APROBACIÓN DE LA MODIFICACIÓN DEL ESTUDIO DE DETALLE DE LA MANZANA VC-5 DEL SECTOR SUR-R6 DEL POM DE AZUQUECA DE HENARES, PROMOVIDO POR RUMI 3000 PROMOCIONES, S.L.

“MODIFICACIÓN DEL ESTUDIO DE DETALLE DE LA MANZANA VC-5 DEL SECTOR SUR-R6 (expediente: URB-P/2023/01; Gestiona 21326/2023).

ANEXO I. PLANOS DE ORDENACIÓN

Plano 03. Volumetría capaz y secciones.

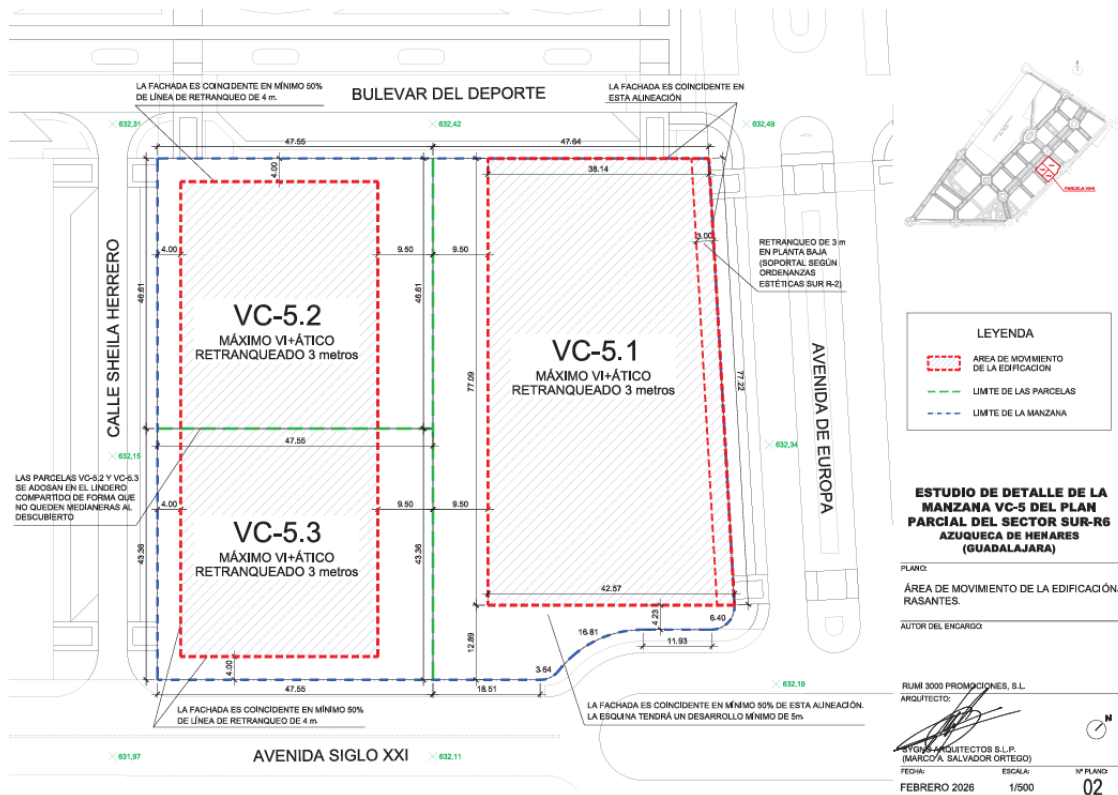
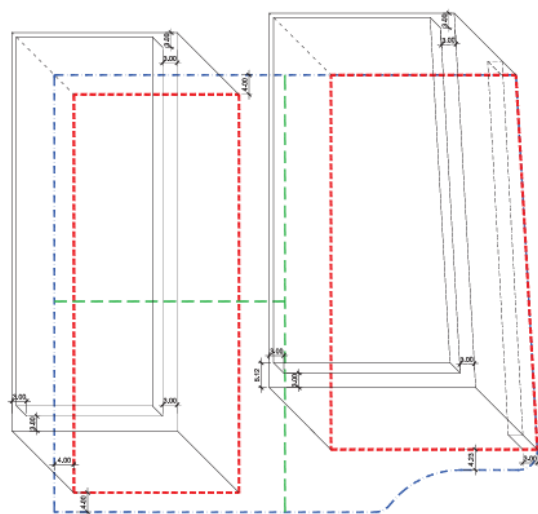
En concreto esta modificación permite que, en la parcela VC-5-1, el número de plantas de la edificación sea VI+Ático (este último, retranqueado 3 metros), y, para ello, la modificación sólo sustituye sus planos número 02, “Área de Movimiento de la Edificación, Rasantes”, y número 03, “Volumetría capaz y secciones”, de los que se desprendía que, para la VC-5.1, el número de plantas máximo de la edificación era sólo VI. Asimismo, introduce un nuevo plano, el número 04, “Perspectiva de la manzana y su entorno visual”. Todo ello, por los siguientes motivos:

- Uniformidad dentro de la misma manzana.
 - Además, el propio ED asignaba ya esta altura (VI+Ático) a las parcelas VC-5.1 y VC5.2 de la manzana en los mismos planos 02 y 03. Y no distinguía entre las tres parcelas de su manzana a este efecto de establecer el número de plantas máximo (VI+Ático) en el apartado 7, "CONDICIONES Y DETERMINACIONES DE APROVECHAMIENTO", subapartado "Altura máxima s/rasante oficial".
